**Commission économique pour l'Europe**

**Forum mondial de l'harmonisation  
des Règlements concernant les véhicules****164<sup>e</sup> session**

**Accord de 1958 – Examen de projets d'amendements  
à des Règlements existants, proposés par le GRSP****Proposition de série 04 d'amendements au Règlement n<sup>o</sup> 11  
(Serrures et organes de fixation des portes)****Communication du Groupe de travail de la sécurité passive\***

#### Modèle A

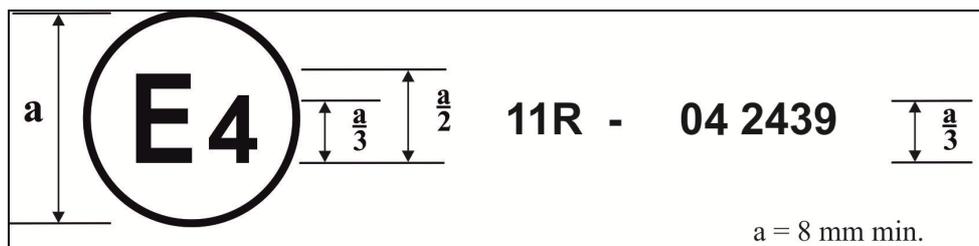
Annexe 2, modifier comme suit:

La marque d'homologation ci-dessus ... Règlement n° 11, sous le numéro d'homologation 042439...

#### Modèle B

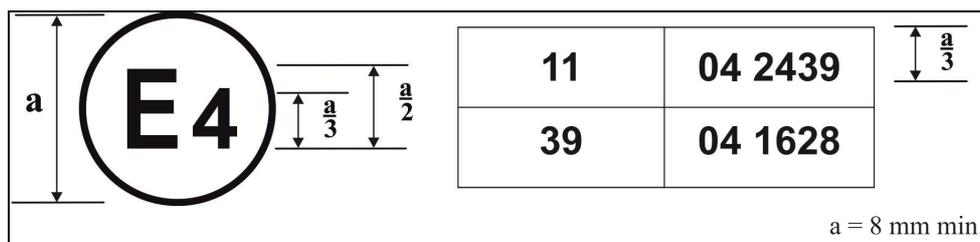
La marque d'homologation ci-dessus ... Règlement n° 11 tel qu'amendé par la série 04 d'amendements...».
